Ciągnik Ursus C-330

Drażki kierownicze

Spis tematów informatora ZPC „Ursus” za rok 1975

RYS. 1. Drażek kierowniczy 0042/28-212/0: 1 — rura 0050/18-061/0, 2 — końcówka 0050/18-062/0, szt. 2

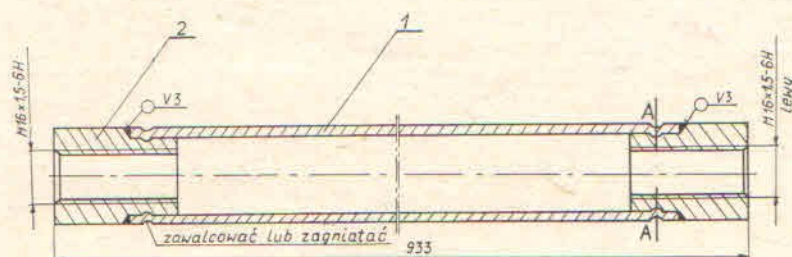
Do ciągnika Ursus C-330 wprowadzono na części zamienne nowe drażki kierownicze o zmienionej konstrukcji. Są one wykonane z trzech części: rury oraz z dwóch końcówek z wykonanym gwintem prawym i lewym $M16 \times 1,5$.

Długość nowo wprowadzonego drażka nie uległa zmianie i wynosi 933 mm.

Do ciągnika Ursus C-330 będą dostarczane na części zamienne nowe drażki 0042/28-212/0 (rys. 1), zamiast drażków nr 0050/01-629/3. Tę samą zmianę konstrukcji drażków kierowni-

Końcówki te są przyspawane oraz zawalcowane do rury środkowej.

Przedzmiannowe drażki kierownicze wykonane były z rury 22×5-Dzn-F-35 PN-68/H-74240.

RYS. 1. Koło zębate pośrednie kpl. 0042/04-011/: 1 — koło zębate 0050/00-206/0, 2 — tulejka koła zębatego 0050/00-660/0

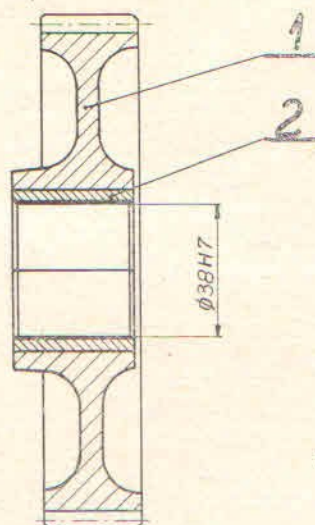
W ciągniku Ursus C-330 od nr silnika 237000 zmieniona została tulejka koła zębatego pośredniego.

Dotychczas stosowana tulejka brązowa o nr katalogowym 0050/00-211/0 zastąpiona została tulejką zwinaną z taśmy stalowej, pokrytej warstwą brązu, o nr katalogowym 0050/00-660/0.

Nowa tulejka jest całkowicie zamienna z tulejką przedzmiannową i zunifikowana pod względem średnicy zewnętrznej z tulejką zwinaną główki korbowału 0050/00-173/0. Otwór w kole zębatym pośrednim 0050/00-206/0, jak również sposób montażu tulejki nie uległy zmianie. Unifikacja tych tulejek pozwala, w razie potrzeby, zastosować do koła zębatego pośredniego tulejkę główki korbowału, którą po wciśnięciu, trzeba obciąć na odpowiedni wymiar i rozwiertić.

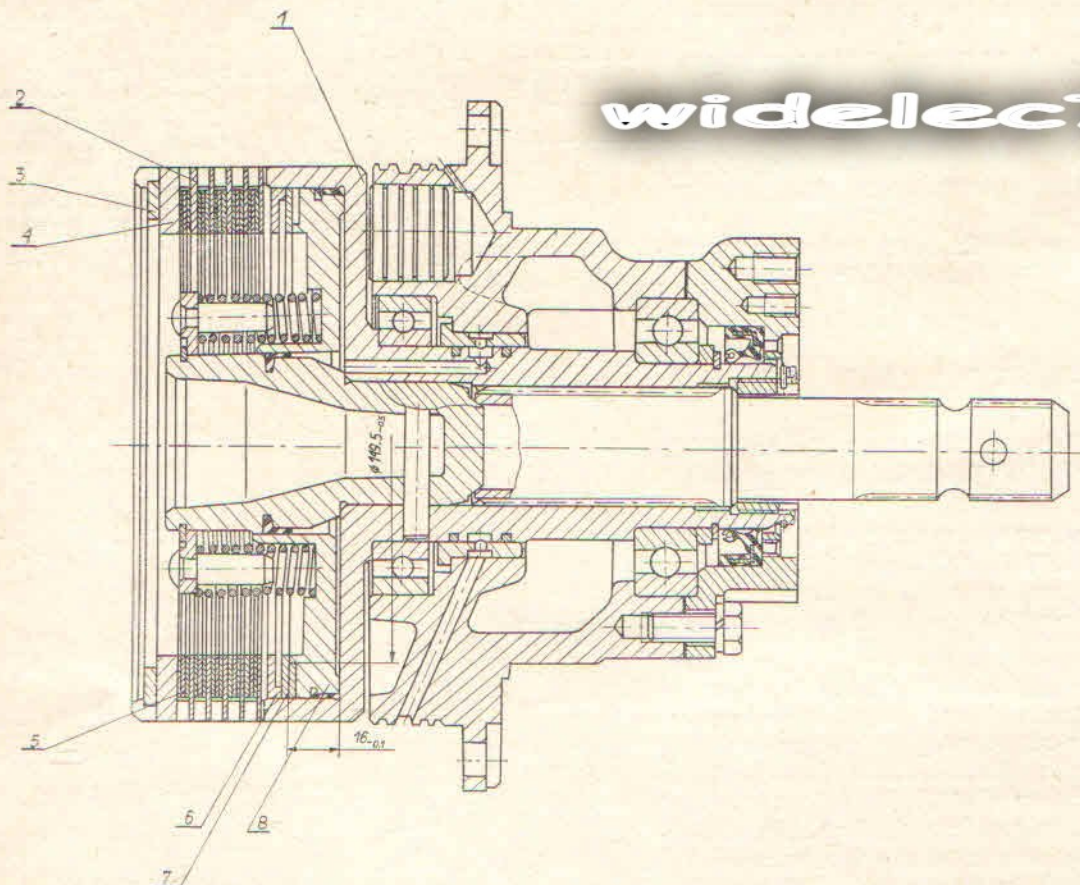
Od ciągnika nr 15150 wprowadzono zmianę w konstrukcji sprzęgła wałka odbioru mocy, w celu łagodnego włączania sprzęgła przy współpracy z maszynami rolniczymi.

W miejsce tłoka nr 0080.153.245 i tłoka nr 0080.153.057, produkowanego na części zamienne, wprowadzono tłok nr katalogowy 0080.153.121, sprężynę talerzową nr katalogowy 0080.153.122 i tarczę oporową nr katalogowy 0080.153.123.

Tłok pozmianowy jest krótszy o 8,5 mm od tłoka przedmianowego oraz ma inne ukształtowanie powierzchni współpracującej ze sprężyną talerzową. Wymiary tłoka oraz zmienioną konstrukcję sprzęgła wałka odbioru mocy pokazano na rysunku 1.

Łagodniejsze włączanie sprzęgła uzyskano przez zamontowanie, pomiędzy tłokiem a tarczami sprzęgła, sprężyny talerzowej nr katalogowy 0080.153.122 i tarczy oporowej nr katalogowy 0080.153.123.

Tłok nie styka się bezpośrednio z tarczami sprzęgła, a część siły przekazuje na odkształcanie sprężyny talerzowej.

Przy zastosowaniu nowego rozwiązania, uzyskano luz między tarczą oporową nr katalogowy 0080.153.123 a tarczami sprzęgła wynoszący 1,3 mm.

Jednocześnie wprowadzono dodatkowo dwie tarcze zewnętrzne I, nr katalogowy 0080.153.065, oraz jedną tarczę wewnętrzną, nr katalogowy 0080.153.010, w miejsce jednej tarczy zewnętrznej II, nr katalogowy 0080.153.066.

Podczas montażu trzeba uważać, aby lewe spirale tarczy wewnętrznej, nr katalogowy 0080.153.010, były od strony tłoka, nr katalogowy 0080.153.121.

Po zamontowaniu sprzęgła w zespole, bicie końcówki wałka odbioru mocy powinno wynosić maksimum 0,36 mm.

Tłok nr katalogowy 0080.153.245 i tłok nr katalogowy 0080.153.057 nie będą produkowane na części zamienne. Na części zamienne trzeba zamawiać tłok nr katalogowy 0080.153.121,

sprężynę talerzową nr katalogowy 0080.153.122, a ponadto tarczę oporową nr katalogowy 0080.153.123.

Części te są całkowicie zamienne z przedmianowanymi tłokami.

W ciągnikach Ursus C-385 do nr 15149 w sprzęgle wałka odbioru mocy trzeba montować pięć tarcz wewnętrznych nr katalogowy 0080.153.010, pięć tarcz zewnętrznych I nr katalogowy 0080.153.065 oraz jedną tarczę zewnętrzną II nr katalogowy 0080.153.066.

RYS. 1. Pompa olejowa 0046/60-702/1: 1 — łącznik 0050/60-703/1, 2 — przewód tłoczny 0046/60-704/0

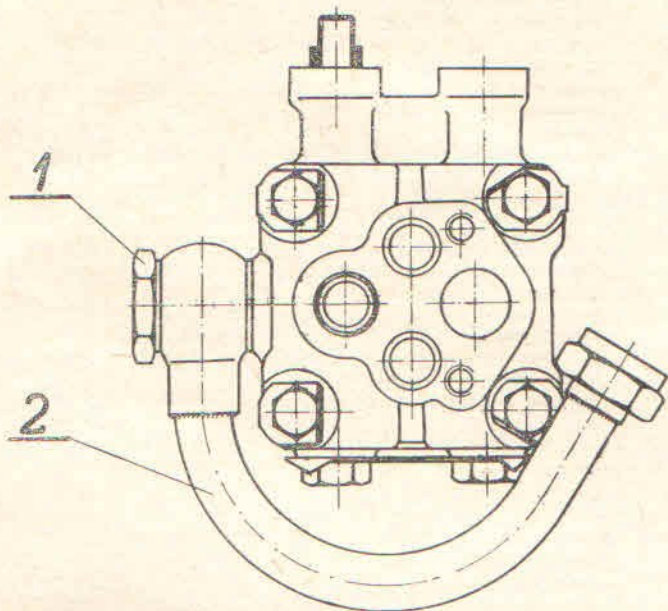
Jak już podawaliśmy w informatorze nr 5/86 z lipca 1975 r., od numeru silnika 228250 wprowadzony został w układzie smarowania silnika filtr oleju pełnoprzepływowy puszkowy PP-8.4, w miejsce odśrodkowego. Celem zachowania jak najdalej idącej zamienności, pozostawiono niezmienioną pompę olejową (rys. 1), zmieniając tylko w niewielkim stopniu konstrukcję zaworu i jego regulację. Pozostawienie pompy o niezmienionym wydatku oleju wpłynęło na zmianę warunków pracy zaworu

przelewowego, gdyż część oleju, która przed zmianą była kierowana do napędu wirnika w filtrze odśrodkowym, obecnie przepływa przez zawór pompy. Spowodowało to wystąpienie w niektórych ciągnikach Ursus C-355 zbyt głośnej pracy zaworu przelewowego, objawiającego się na zewnątrz głośną pracą filtru puszkowego. W celu wyeliminowania tego zjawiska, wprowadzona została zmiana, polegająca na odciążeniu zaworu przelewowego pompy. W tym celu zmieniony został łącznik 0050/60-703/0

Po wprowadzeniu wymienionej zmiany, uległy zmianie wartości ciśnień oleju w magistrali olejowej silnika. Obecnie przy 550 obr./min. ciśnienie powinno wynosić minimum 1,5 kG/cm², a przy 2 000 obr./min. — 4,0 do 5,5 kG/cm².

RYS. 3. Łącznik pozmianowy 0050/60-703/1

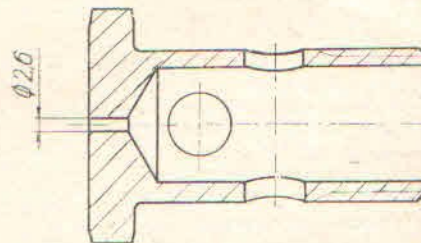
(rys. 2) mocujący przewód tłoczący pompy olejowej 0046/60-704/0 na łącznik 0050/60-703/1 (rys. 3), różniący się od przedmianowego otworkiem ϕ 2,6 mm wywierconym w łbie. Otworkiem tym przepływa nadmiar oleju, który odciąża układ.

zjawiska zbyt głośnej pracy zaworu przelewowego, które może wystąpić w ciągnikach o numerach silników od 228250 do 238223, trzeba wykonać następujące czynności:

- spuścić olej z silnika;
- odkręcić miskę oleju;
- wykręcić łącznik 0050/60-703/0 z pompy olejowej;
- przewiercić łeb łącznika wiertłem ϕ 2,6, usuwając zadziory;
- zmontować całość w kolejności odwrotnej od demontażu.
